**SZPITAL WOJEWÓDZKI**  
*im. Kardynała Stefana Wyszyńskiego*  
Al. Piłsudskiego 11, 18 – 404 Łomża  
DZIAŁ ZAOPATRZENIA TRANSPORTU I MAGAZYNÓW  
NIP 718-16-89-321 REGON 450665024  
tel. 86 47 33 610 fax 86 47 33 210 tel. centr. 86 47 33 900 wew. 266  
**e – mail: [przetargi@szpital-lomza.pl](mailto:przetargi@szpital-lomza.pl)** **[www.szpital-lomza.pl](http://www.szpital-lomza.pl)**  
ZT-SZP-226/ 01/ 3/2017 06. 02.2017 r.

Dotyczy: postępowania o udzielenie zamówienia publicznego prowadzonego w trybie przetargu nieograniczonego na wykonanie robót budowlano-instalacyjnych związanych z przebudową Szpitalnego Oddziału Ratunkowego realizowanych w ramach projektu nr POIS.09.01.00-00-0031/16 pn. „Przebudowa Szpitalnego Oddziału Ratunkowego Szpitala Wojewódzkiego im. K. S. Wyszyńskiego w Łomży wraz z doposażeniem w sprzęt i aparaturę medyczną”

Zamawiający, działając na podstawie art. 38 ust. 2 oraz ust. 4 ustawy z dnia 29 stycznia 2004 r. Prawo zamówień publicznych (tj. Dz. U. z 2015 r. poz. 2164 ze zm.), zwanej dalej ustawą, przekazuje treść zapytań dotyczących zapisów Specyfikacji Istotnych Warunków Zamówienia, zwanej dalej SIWZ wraz z wyjaśnieniami i zmianą treści SIWZ.

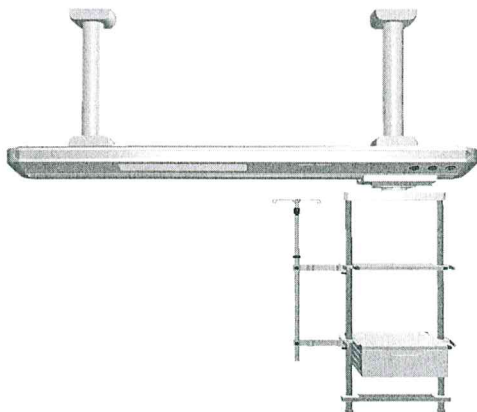
Prosimy Zamawiającego o dopuszczenie do zaoferowania mostów medycznych o grubości korpusu nie przekraczającej 100mm co w zasadniczy sposób ogranicza osiadanie kurzu na jego powierzchni, z gniazdami gazów medycznych oraz elektrycznymi ułożonymi na froncie urządzenia w sposób łatwo dostępny dla całego personelu medycznego lokalizacja do uzgodnienia z użytkownikami

Zamawiający dopuszcza.

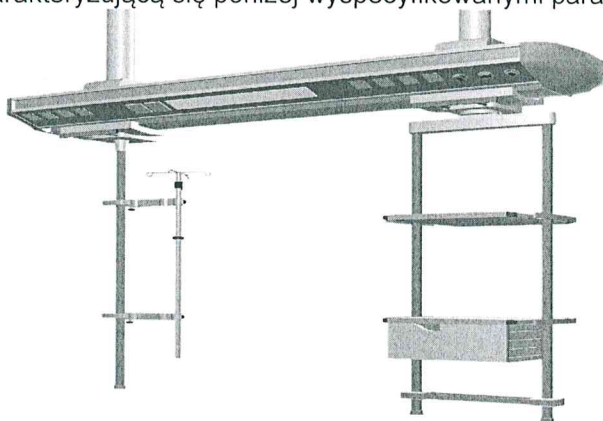
dotyczy medycznego sufitowo-mostowego systemu zasilającego – pom. nr 5 Sala obserwacyjna i pom. nr 8 Sala resuscytacyjno-zabiegowa

Prosimy o wyjaśnienie, czy Zamawiający zaakceptuje równoważne rozwiązanie systemu zasilającego do Sali obserwacyjnej (7 stanowisk) i Sali resuscytacyjno-zabiegowej (2 stanowiska) w postaci belki o długości 2200 mm na stanowisko, z możliwością łączenia sąsiadujących ze sobą belek, charakteryzującą się poniżej wyspecyfikowanymi parametrami:

Zamawiający dopuszcza pod warunkiem zachowania wymaganego wyposażenia mostów w ilościach określonych w SIWZ.

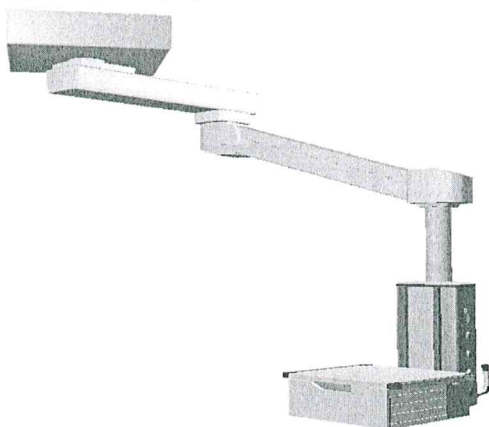
dotyczy medycznego sufitowo-mostowego systemu zasilającego – pom. nr 16 Sala intensywnej terapii  
Prosimy o wyjaśnienie, czy Zamawiający zaakceptuje równoważne rozwiązanie systemu zasilającego do Sali intensywnej terapii (3 stanowiska) w postaci belki o długości 2200 mm na stanowisko, charakteryzującą się poniżej wyspecyfikowanymi parametrami:

Zamawiający dopuszcza pod warunkiem zachowania wymaganego wyposażenia mostów w ilościach określonych w SIWZ.
